シン学校プロジェクト

小信中島小学校

基本計画ワークショップ

基本計画への意見の反映について

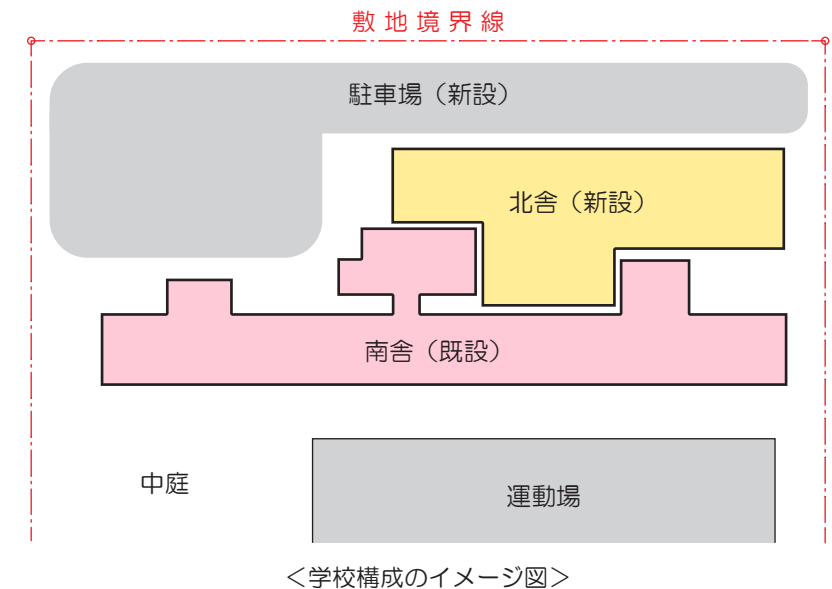
- ・ワークショップ以外での地域の声を聞かずに整備方針を決めていないか？
- ・横のつながりが薄くなる中で、地域コミュニティの場が必要。
⑨⑩⑫の要望にそういう活用について盛り込んでほしい。
- ・学校教育と地域利用の一体化ためには、⑧多目的スペースの利用に汎用性を持たせることが重要。
- ・学校にふさわしい防災について十分検討してほしい。
- ・⑬広い外部空間（ピロティ）の実現を最優先してほしい。
- ・今後管理の問題で⑨児童クラブと学校の間で施設供用ができなくなるなら、児童クラブを併設する意味は薄れるので、要望に条件として考慮してほしい。

- ・⑯教室の配置について「移動教室の時間を短縮」とまとめられているが、その意味合いは、“普通教室を北舎にも配置して3階までに収め、ワンフロアの移動だけで特別教室に行けるようにしては”というもの。
- ・イメージ図のような配置なら良いが、今後の変更で渡り廊下をつけないようにしてほしい。屋外の渡りは不便だし危険。
- ・㉑駐車場には“大型バスが利用できるように”と明記してはどうか。
- ・㉑駐車場の隅に資源ごみのダストボックスを設置してほしい。
- ・現北舎の②トイレの扉の危険性について明記してはどうか。

※上のイメージ図では、教室の南舎／北舎への振り分けは現況配置を優先する計画としています。教室配置は今後の「基本設計」で検討します。
